建设工程规划方案优化备案公示

项目名称：联康城（五期）S1#规划优化方案

公示内容：建设工程规划方案优化备案公示

优化后

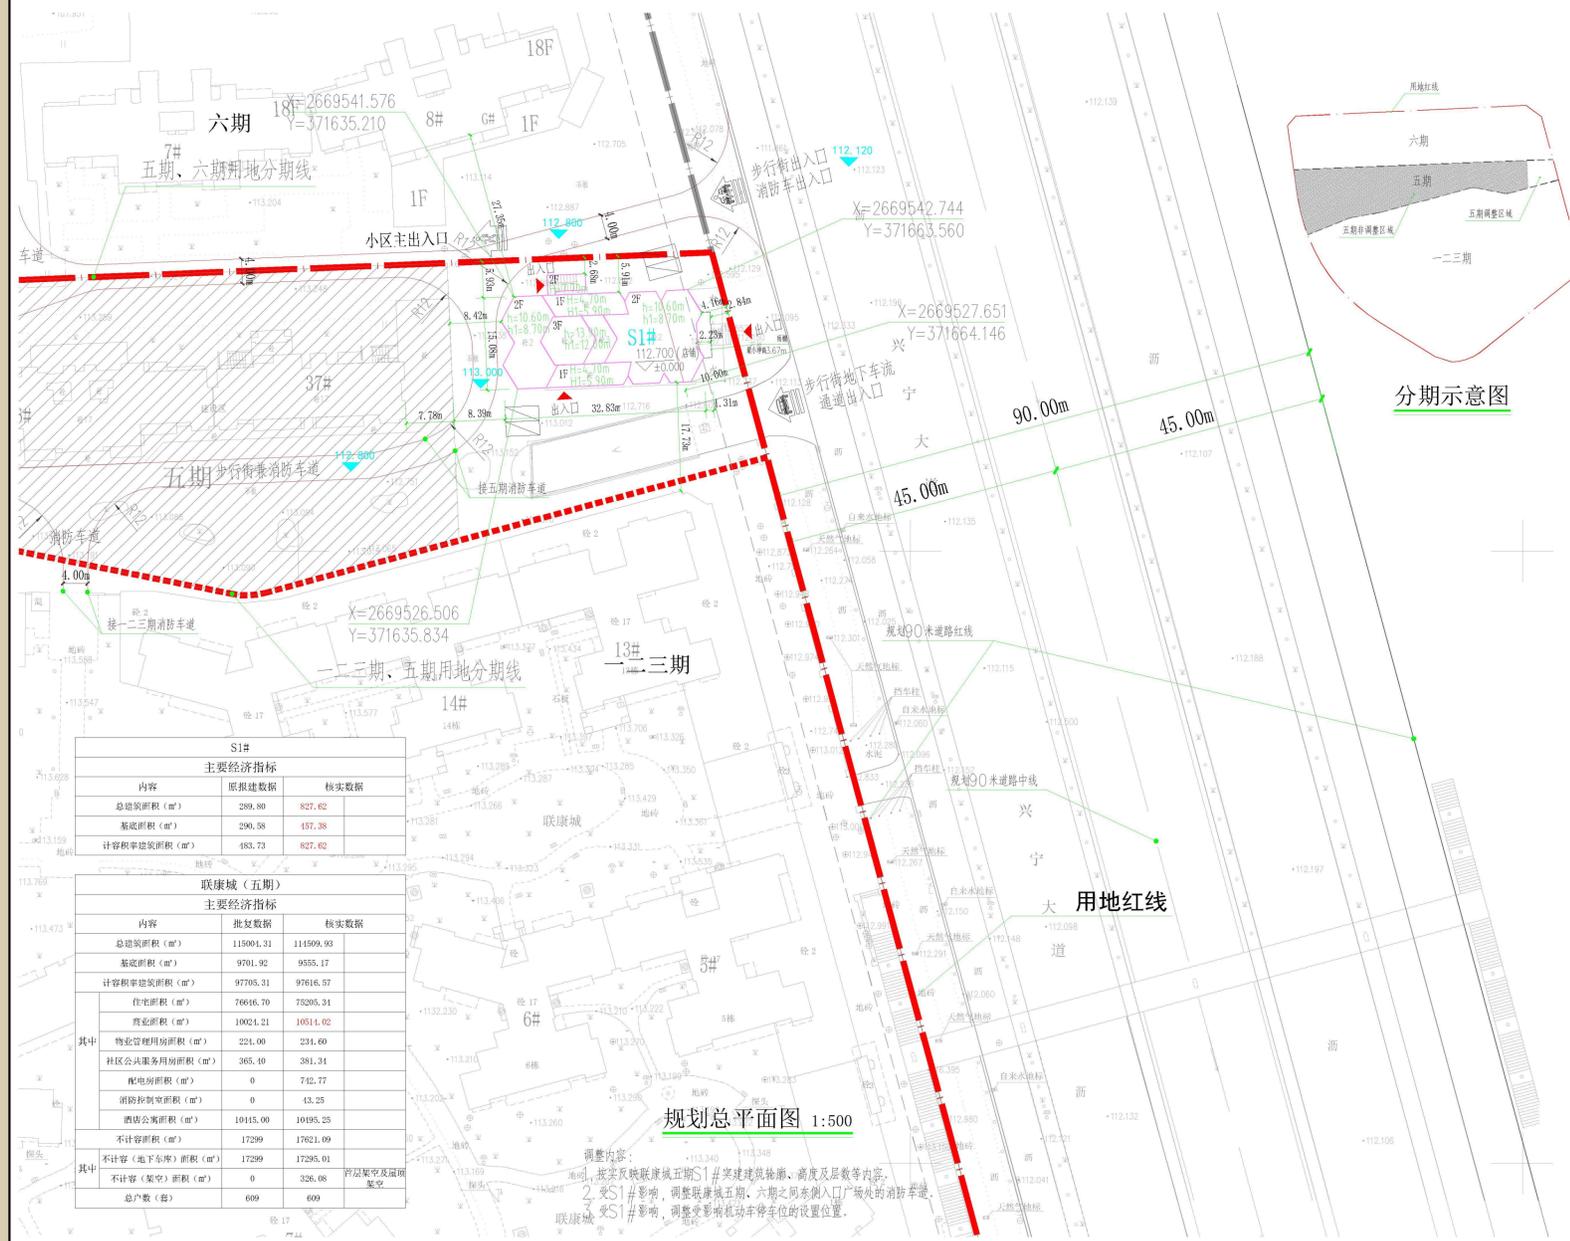
1.优化S1#楼建筑轮廓、层数及高度，优化后建筑轮廓增大，层数由2层变为3层，最高点建筑高度由12.8m调至13.90m。

2.优化S1#楼周边场地消防车道的设置。

3.将两辆受影响的机动车停车位的设置位置，调至S1#楼西南侧。
